**VEC : Vysvetlenie č.7**

V zmysle § 113 ods. 7 zákona č. 343/2015 Z. z. o verejnom obstarávaní a o zmene a doplnení niektorých zákonov v znení neskorších predpisov (ďalej len „zákon“) a na základe doručenej žiadosti o vysvetlenie informácií uvedených v súťažných podkladoch potrebných na vypracovanie ponuky k predmetu zákazky **Zelená infraštruktúra v súvislosti s projektom - VÝSTAVBA MATERSKEJ ŠKOLY v Selciach, VVO č. 69/2021, 15743-WYP zo dňa 17.03.2021** Vám zasielame príslušné vysvetlenie:

**VEC: Žiadosť o vysvetlenie – „Zelená infraštruktúra v súvislosti s projektom - VÝSTAVBA MATERSKEJ ŠKOLY v Selciach“**

**Otázka č.1:**

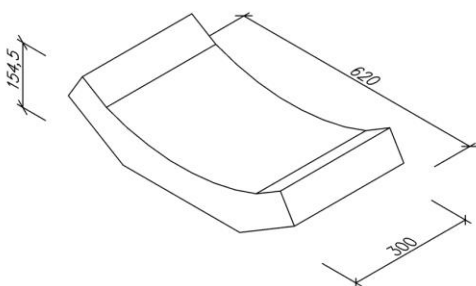
V rozpočte chýba položka poplatok za skladovanie. Doplní verejný obstarávateľ chýbajúcu položku do rozpočtu?

Verejný obstarávateľ doplnil položku do rozpočtu.
